福島第一原子力発電所 特定原子力施設に係る実施計画変更比較表（第I章）

福島第一原子力発電所 特定原子力施設に係る実施計画変更比較表（第Ⅱ章）

図-2 5号機 非常用炉心冷却系（低圧注水系） 系統概要図

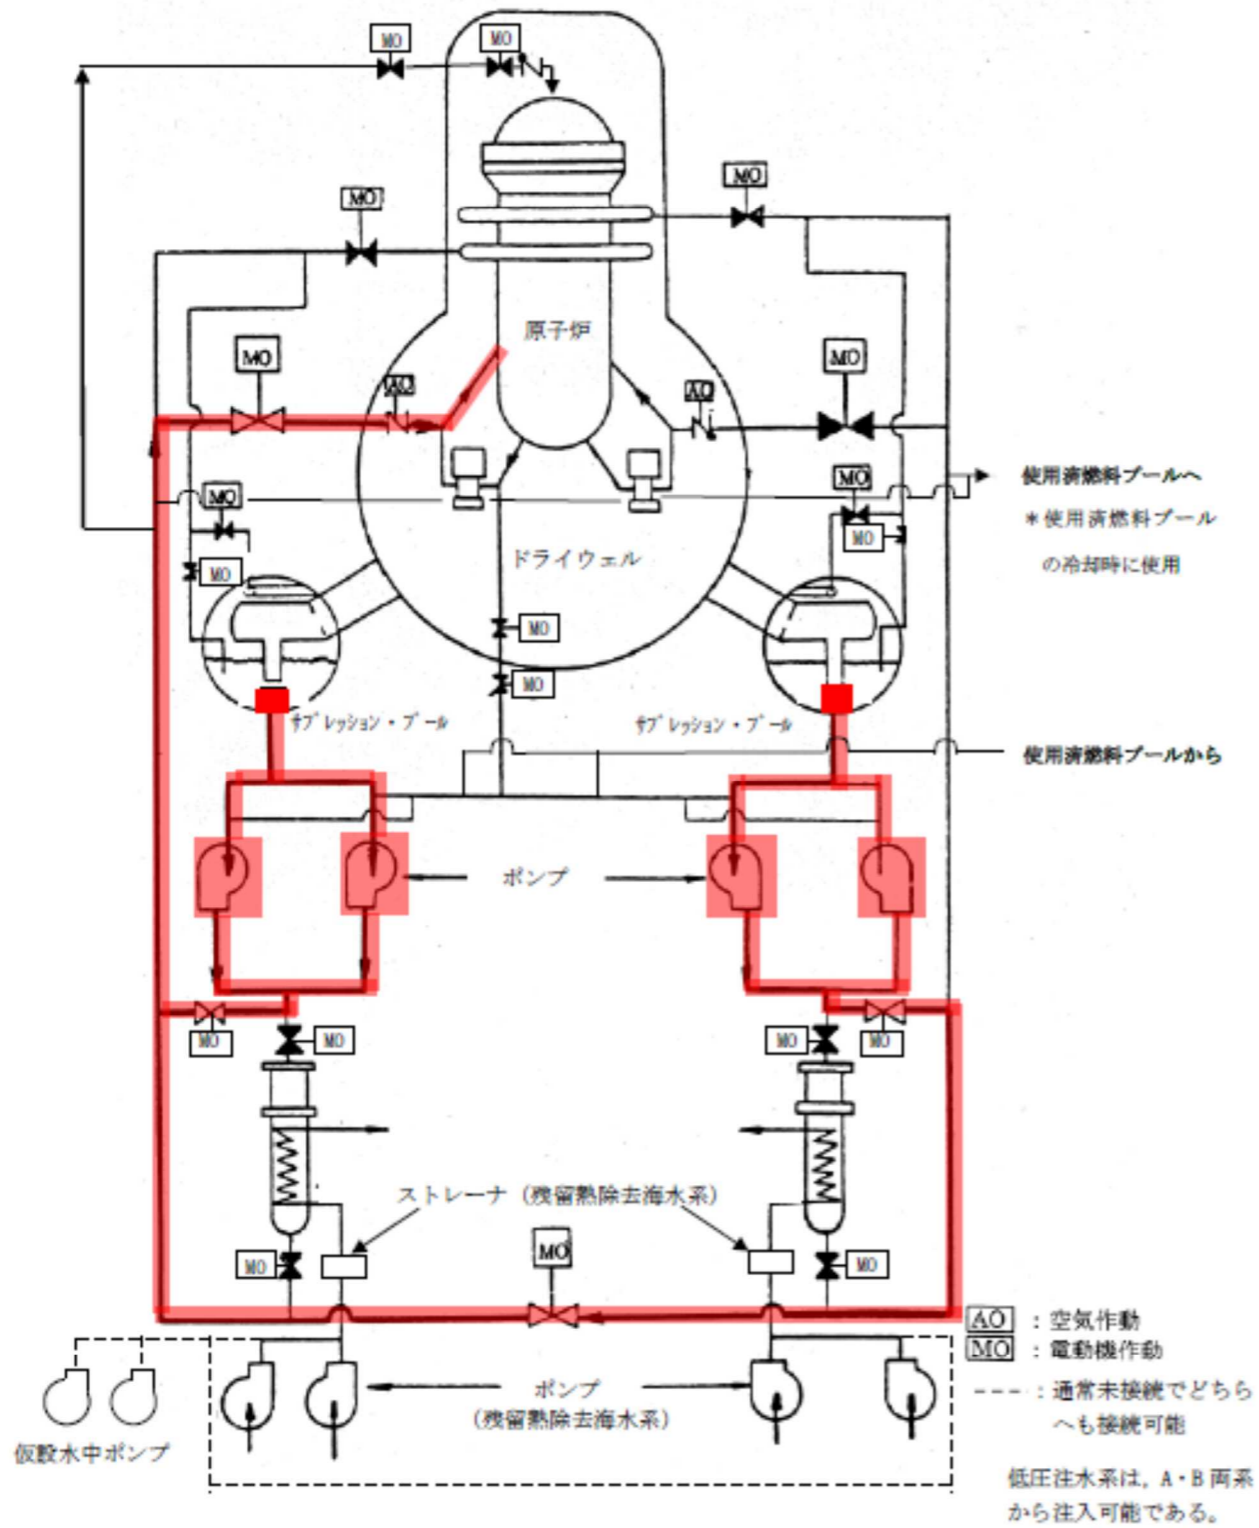
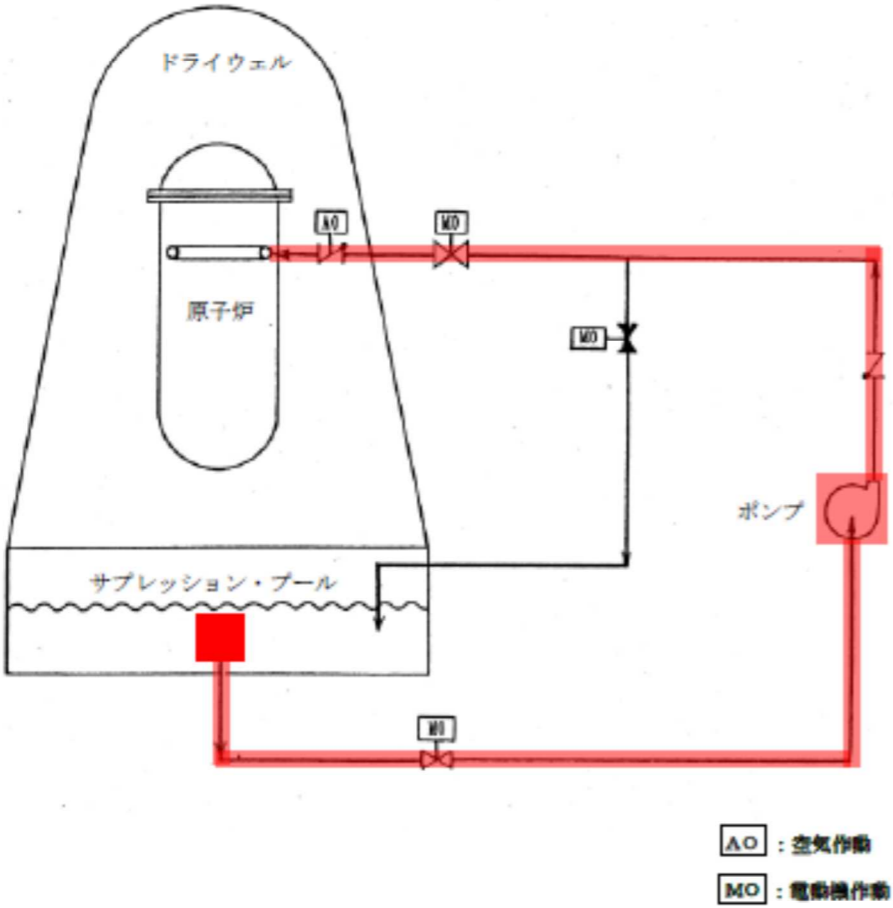
(記載の削除)

現状に合わせた記載の適正化に伴う変更

図-4 6号機 非常用炉心冷却系（低圧注水系） 系統概要図

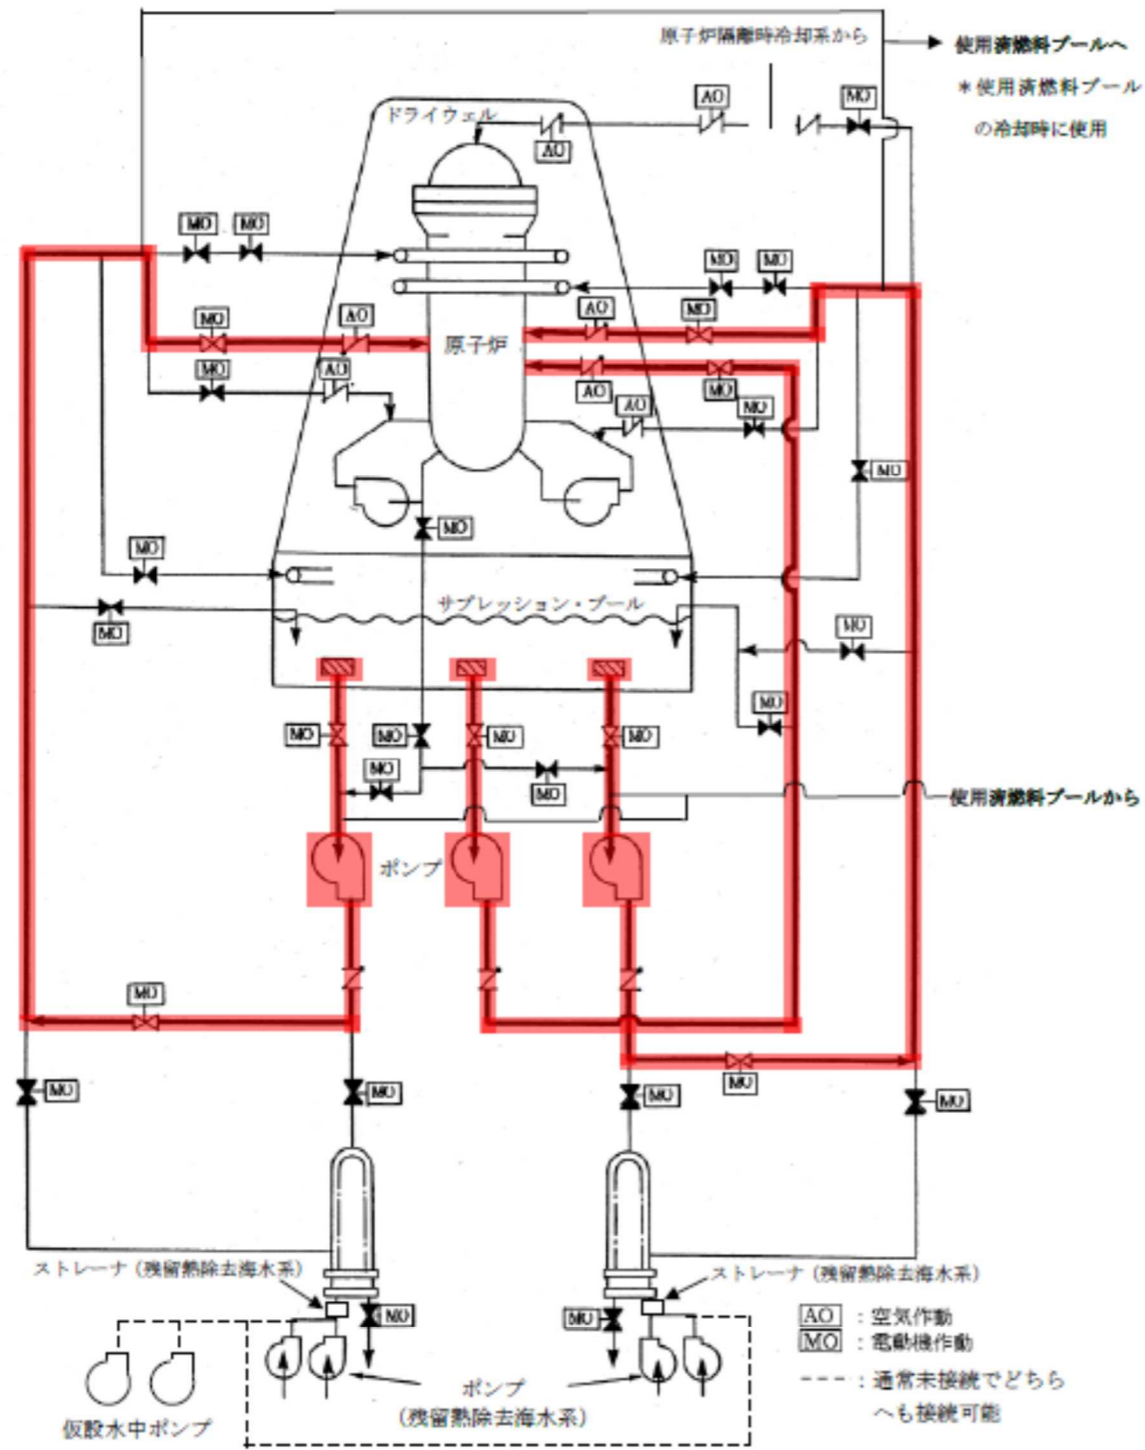
(記載の削除)

現状に合わせた記載の適正化に伴う変更

図-2 6号機 原子炉冷却材浄化系 系統概要図

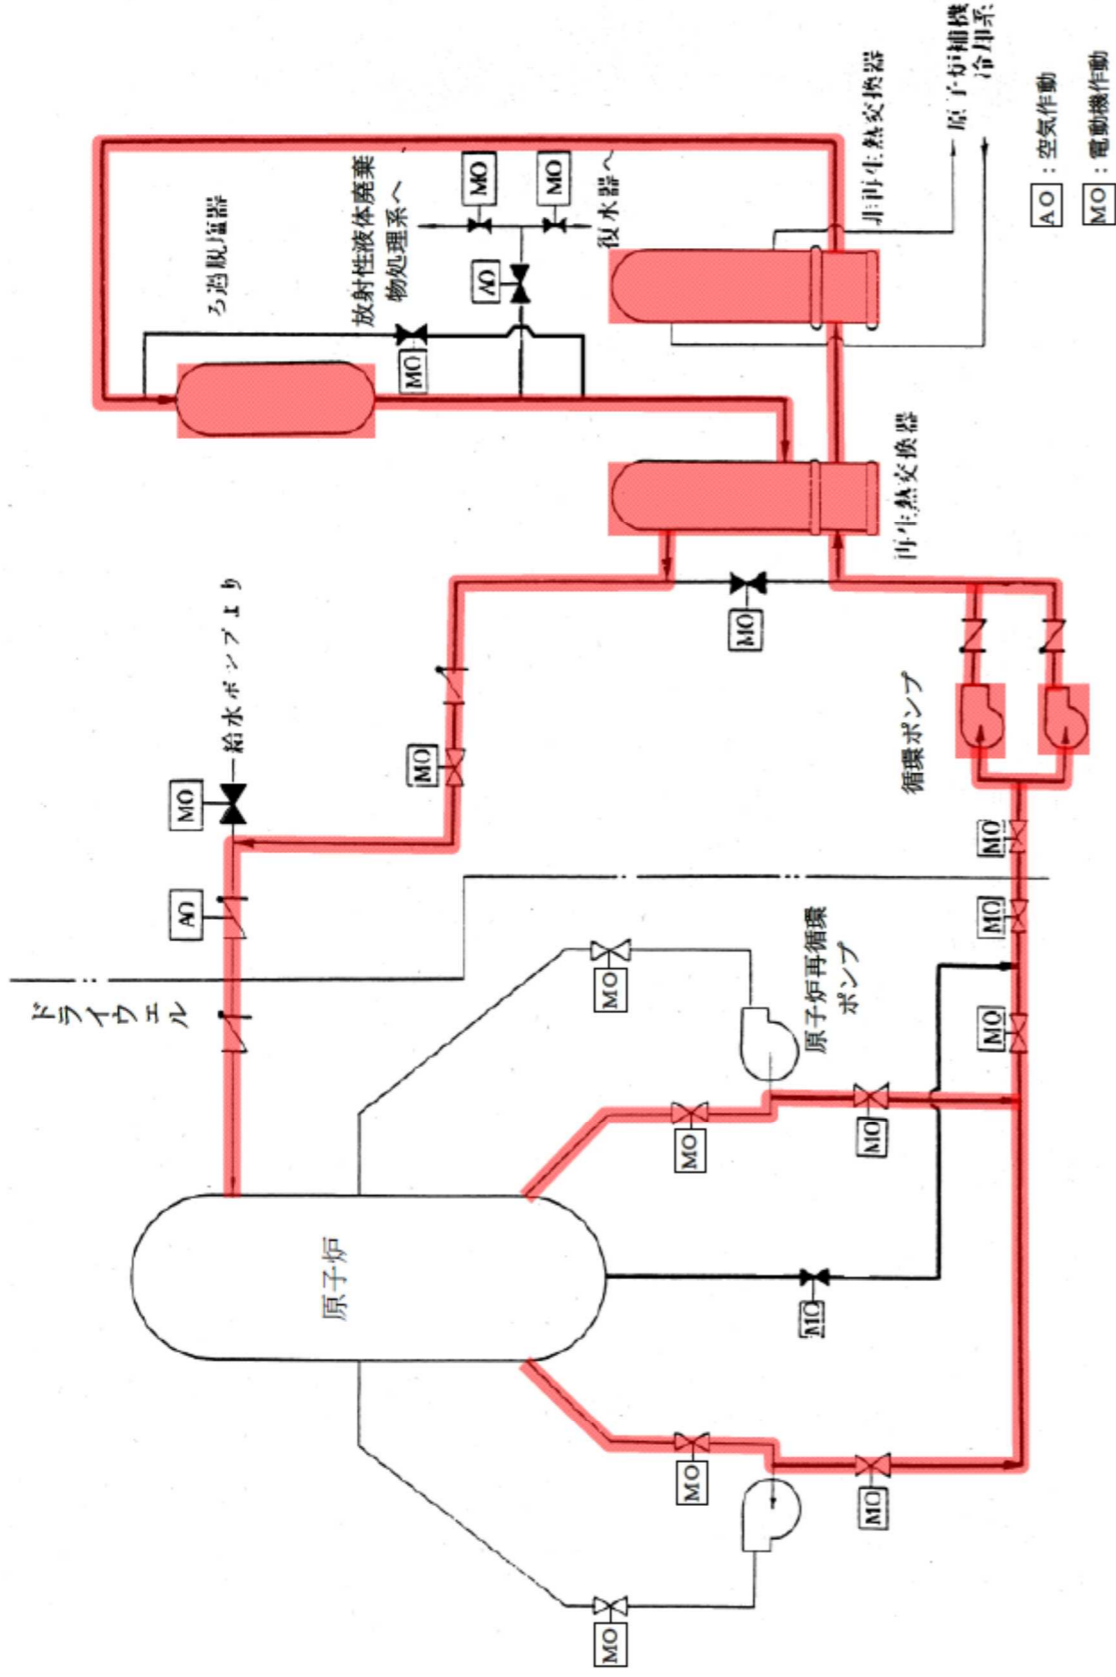
(記載の削除)

現状に合わせた記載の適正化に伴う変更

図-1 5号機 非常用ガス処理系 系統概要図

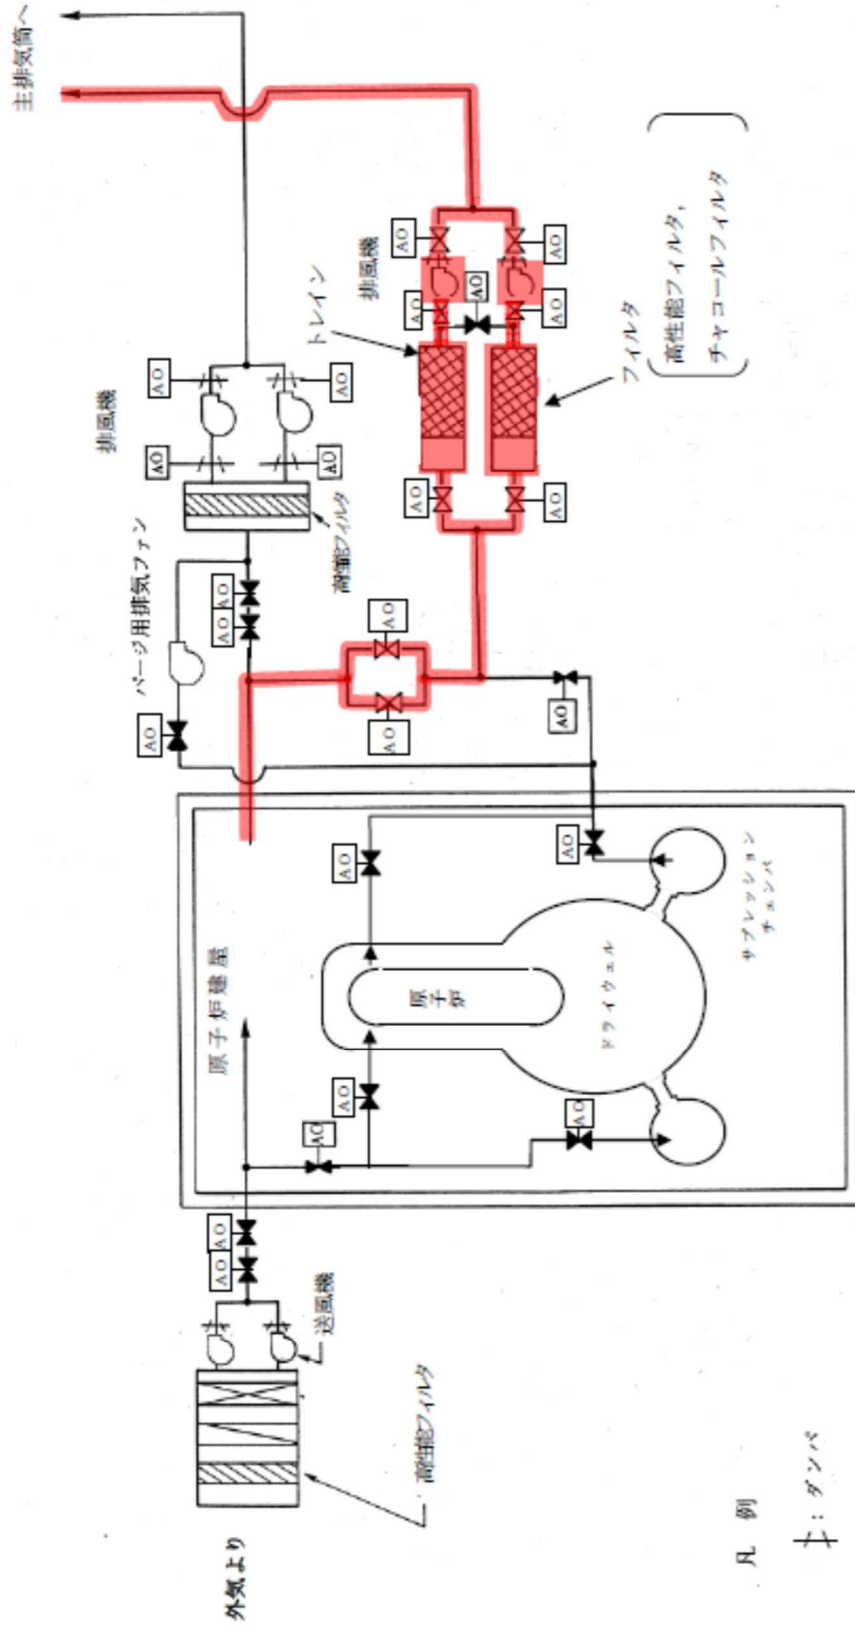
(記載の削除)

現状に合わせた記載の適正化に伴う変更

図-2 6号機 非常用ガス処理系 系統概要図

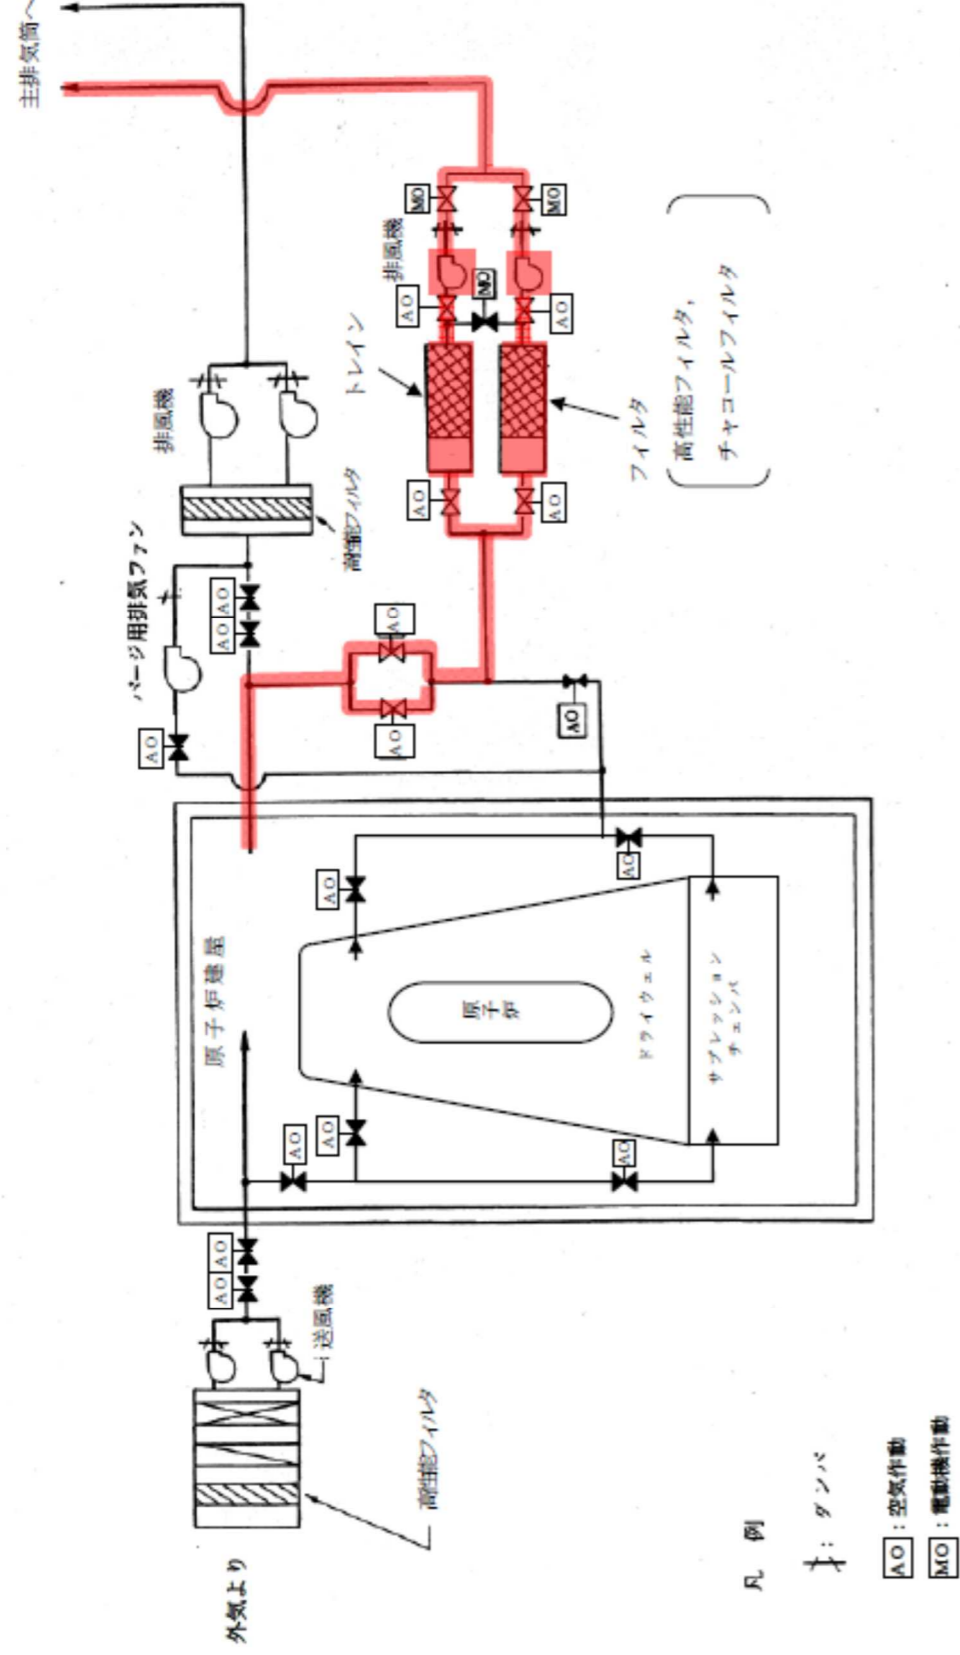
現状に合わせた記載の適正化に伴う変更
